AKCINĖ BENDROVĖ „VIA LIETUVA“

DĖL PIRKIMO DOKUMENTŲ PATIKSLINIMO Nr. 6

Akcinė bendrovė Via Lietuva (toliau – Perkančioji organizacija) gavo tiekėjo (-ų) klausimą (-us) dėl vykdomo supaprastinto atviro pirkimo (CVP IS ID 1097286) „**Rajoninio kelio Nr. 1606 Privažiuojamasis kelias prie Šiaulių miesto oro uosto nuo kelio Kepaliai–Gasčiūnai–Meškučiai 2,913 km tilto per Kulpę rekonstravimas**“ dokumentų.

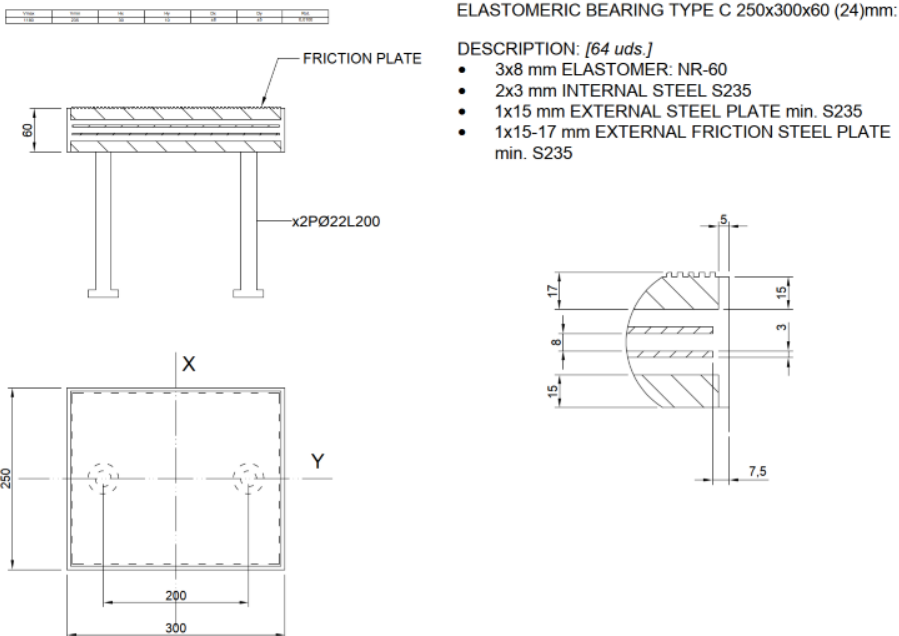
2.1.	Techninio darbo projekto (toliau – TDP) konstrukcijų dalies atraminių guolių išdėstymo plano brėžinyje 6 pastaboje nurodyta, kad projekte numatyti atraminiai guoliai turi atitikti LST EN 1337-3 standarte nurodytą C elastomerinio guolio konstrukcijos tipą. Tačiau toliau pastabos aprašyme nurodoma, kad atraminiai guoliai turi turėti išorines metalo plokšteles su tvirtinimo inkarais į	Vadovaujantis standartu LST EN 1337-3 tipas C nėra skirstomas, tai yra gamintojo žymėjimas žiūrėti LST EN 1337-3 5.3.2 punktą, kuriame pateikiami skirtingų guolių tipų klasifikavimas ir aprašymas. Pateikiamas projekte numatyto guolio tipo pvz., kurį guolių gamintojai deklaruoja kaip C tipą:

atramą ir rifliuotas plokšteles sijoms atremti, o tai jau kombinuoto C / C-PSP elastomerinio guolio konstrukcijos tipo aprašymas. Kombinuoto C / C-PSP tipo guolio rifliuota plokštė montuojama įterpiant į šviežią betoną, o TDP numatyta į guolius atremti surenkamą g/b siją. Prašome paaiškinti neatitikimus.	 ELASTOMERIC BEARING TYPE C 250x300x60 (24)mm: DESCRIPTION: [64 uds.] • 3x8 mm ELASTOMER: NR-60 • 2x3 mm INTERNAL STEEL S235 • 1x15 mm EXTERNAL STEEL PLATE min. S235 • 1x15-17 mm EXTERNAL FRICTION STEEL PLATE min. S235
